改善箇所説明図①

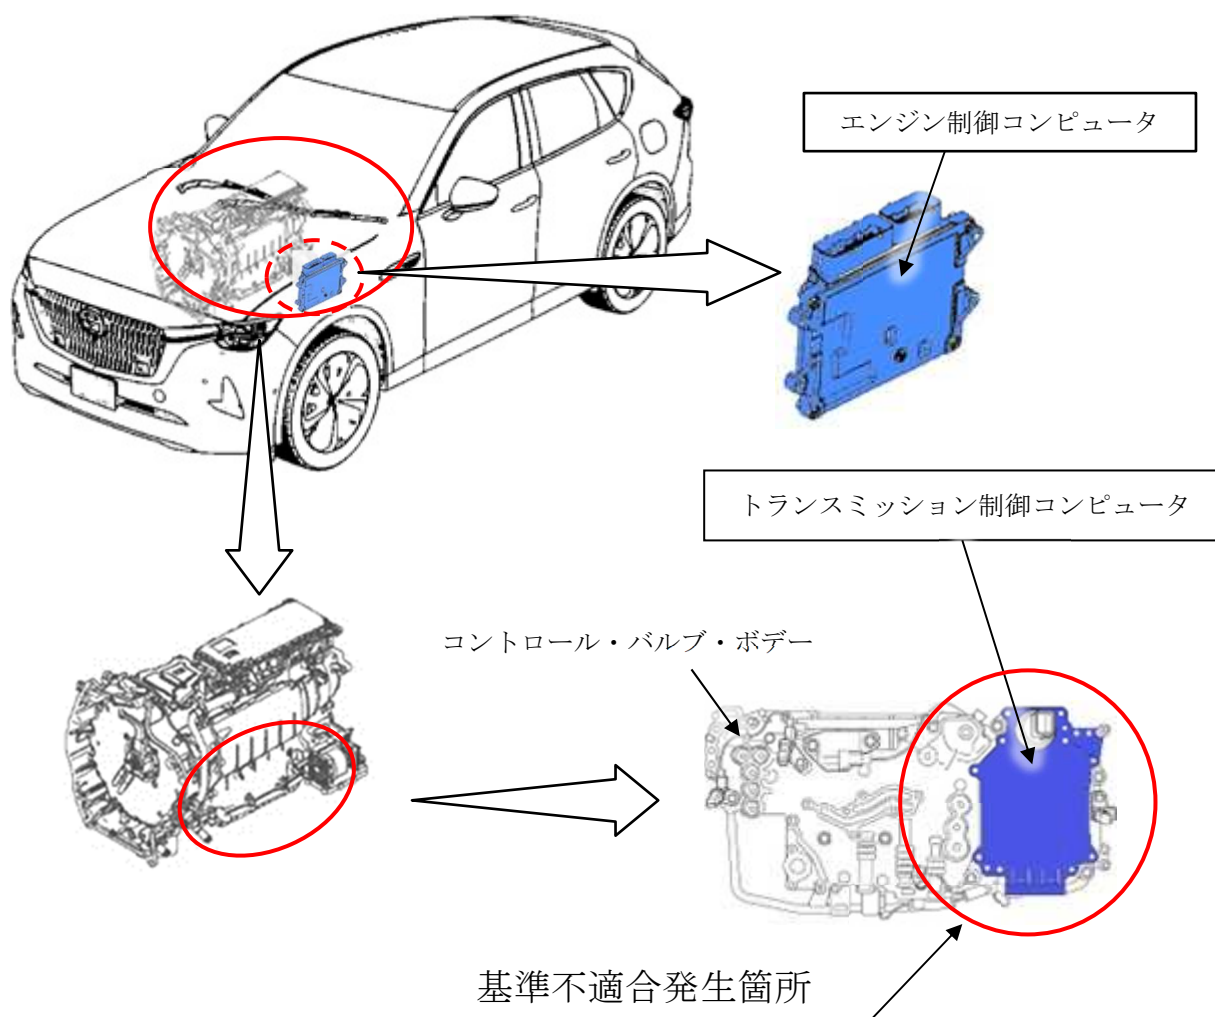
マイルドハイブリッド車のトランスミッション制御コンピュータにおいて、クラッチ制御が不適切なため、モータによるE V走行中に停止したエンジンを再始動する際、モータとエンジンを繋ぐクラッチの締結タイミングがずれることがある。そのため、エンジンを再始動するためのピストン停止位置からずれて再始動できないおそれがある。

全車両、トランスミッション制御コンピュータとエンジン制御コンピュータの制御プログラムを対策プログラムに修正し、トランスミッションの初期学習を実施する。

改善箇所説明図②

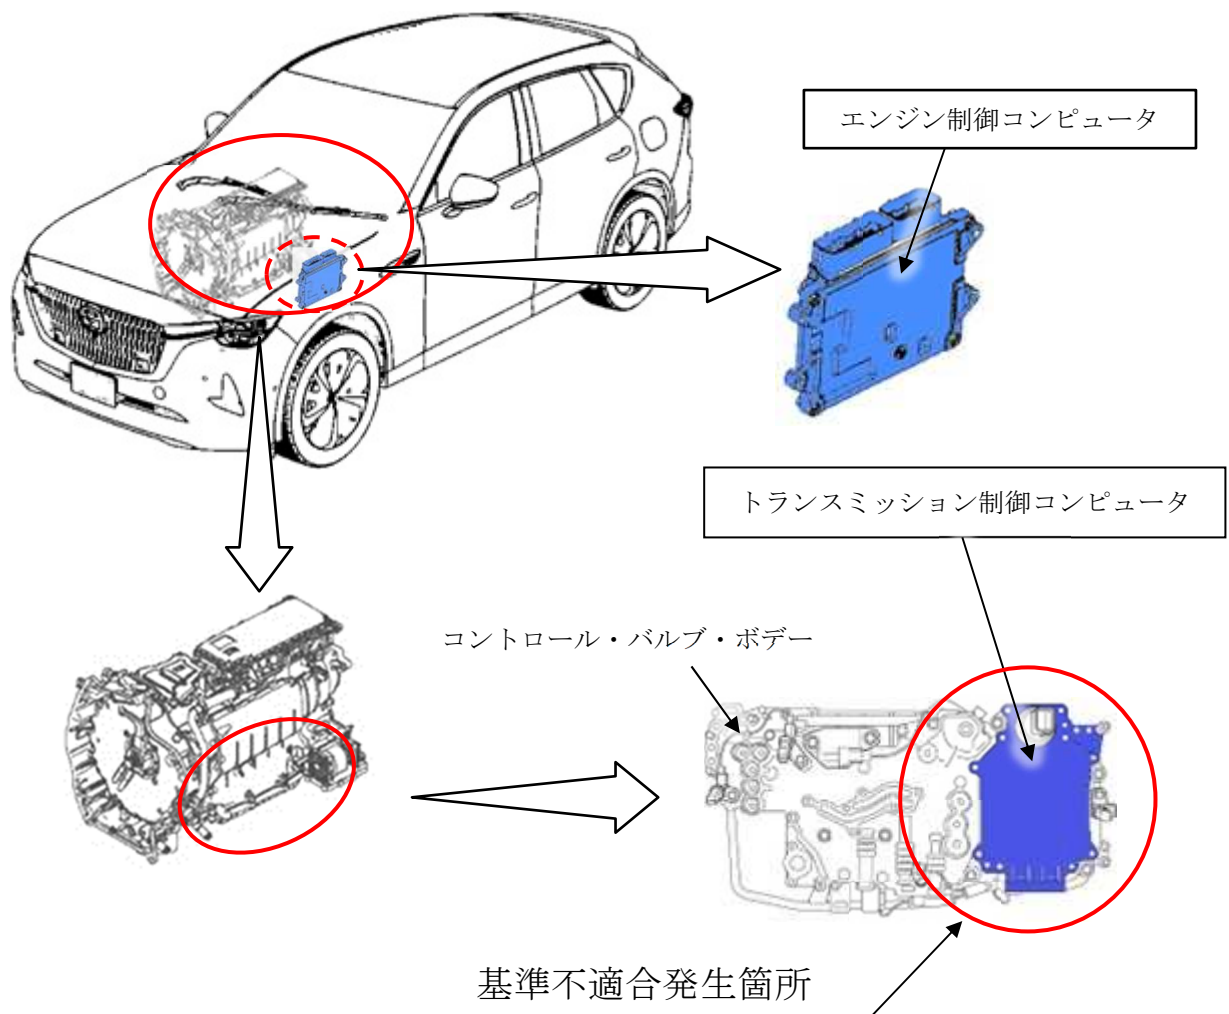
マイルドハイブリッド車のトランスミッション制御コンピュータにおいて、クラッチ制御が不適切なため、エンジンを停止してモータによるEV走行へ切り替わった直後に、停止したエンジンが再始動する際、モータとエンジンを繋ぐクラッチの締結タイミングがずれることがある。そのため、エンジン回転が上昇せず、再始動できないおそれがある。

全車両、トランスミッション制御コンピュータとエンジン制御コンピュータの制御プログラムを対策プログラムに修正し、トランスミッションの初期学習を実施する。

改善箇所説明図③

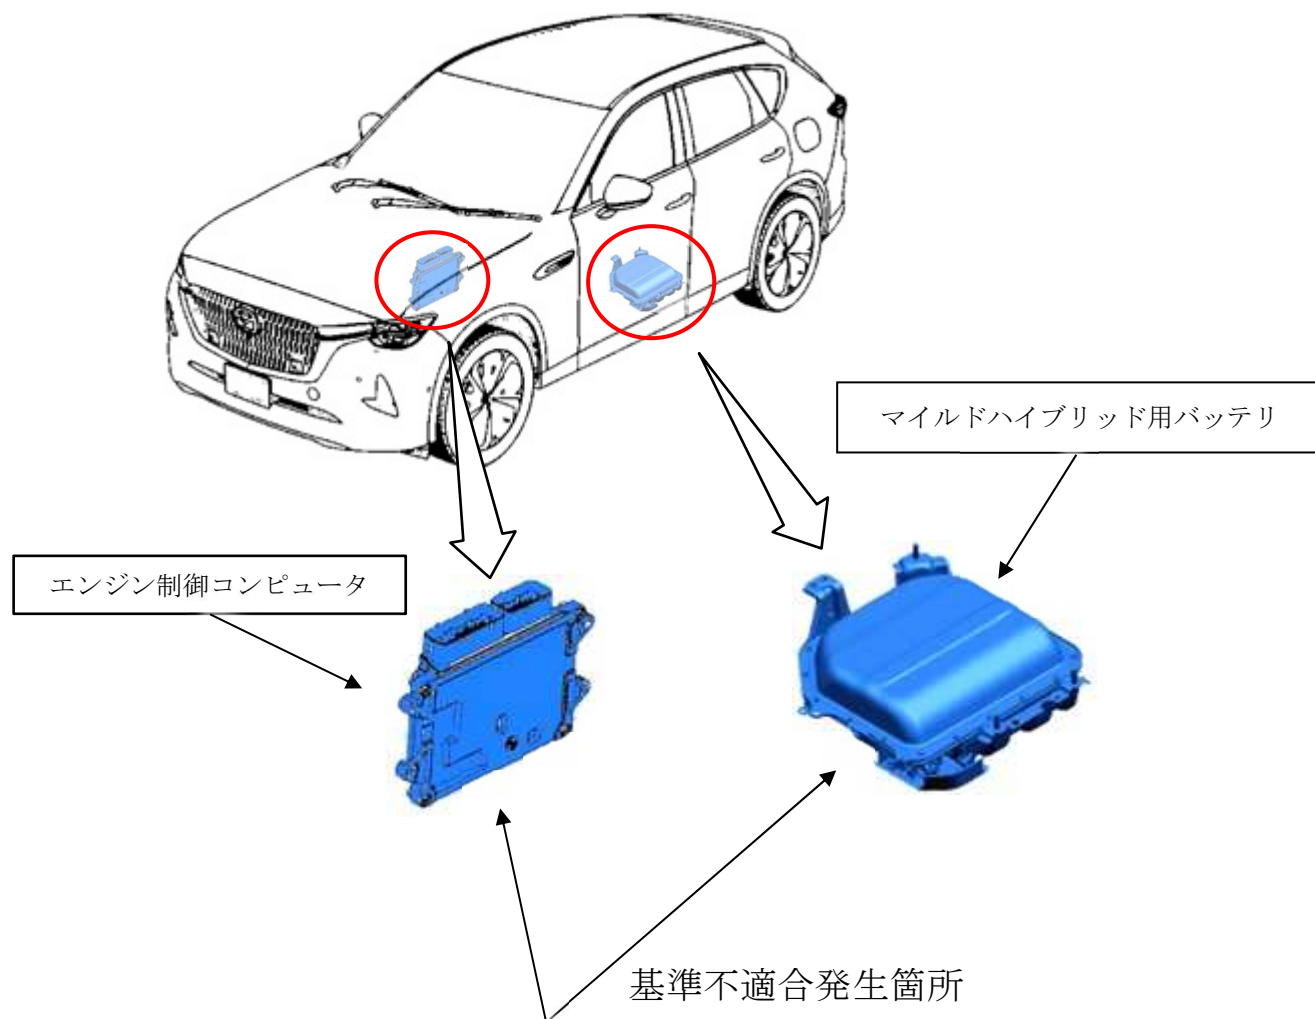
マイルドハイブリッド車のエンジン制御コンピュータとマイルドハイブリッド用バッテリーにおいて、バッテリー制御が不適切なため、バッテリー内部のセルに電圧差が生じることがある。そのため、そのまま使用を続けると電圧差が大きくなり、エンジン始動時に故障判定してエンジン警告灯が点灯し、メータに「ハイブリッドシステム異常」のメッセージが表示され、モータアシストが停止するおそれがある。有車速アイドリングストップ時に故障判定すると、最悪の場合、エンジンが再始動できずエンストするおそれがある。

全車両、エンジン制御コンピュータとマイルドハイブリッド用バッテリーの制御プログラムを対策プログラムに修正する。

改善箇所説明図④

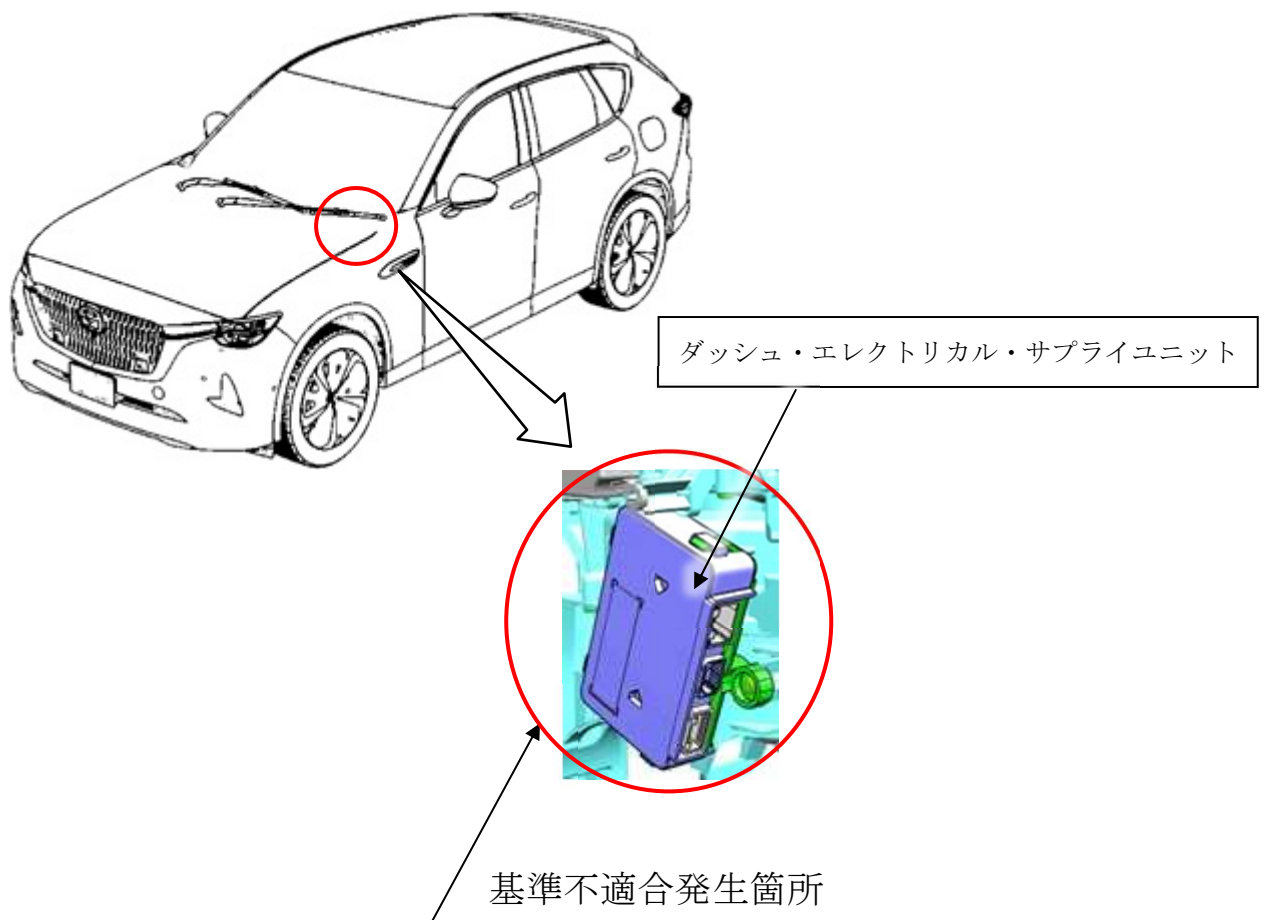
ダッシュ・エレクトリカル・サプライユニットにおいて、制御プログラムが不適切なため、起動時の情報処理が終了せず、正常に起動しないことがある。そのため、メータに複数の異常メッセージが表示され、空調やシートベルトリマインダー、360°ビューモニタが機能しないおそれがある。また、エンジン警告灯が点灯し、高電圧バッテリーの冷却も機能しないおそれがある。

全車両、ダッシュ・エレクトリカル・サプライユニットの制御プログラムを対策プログラムに修正する。
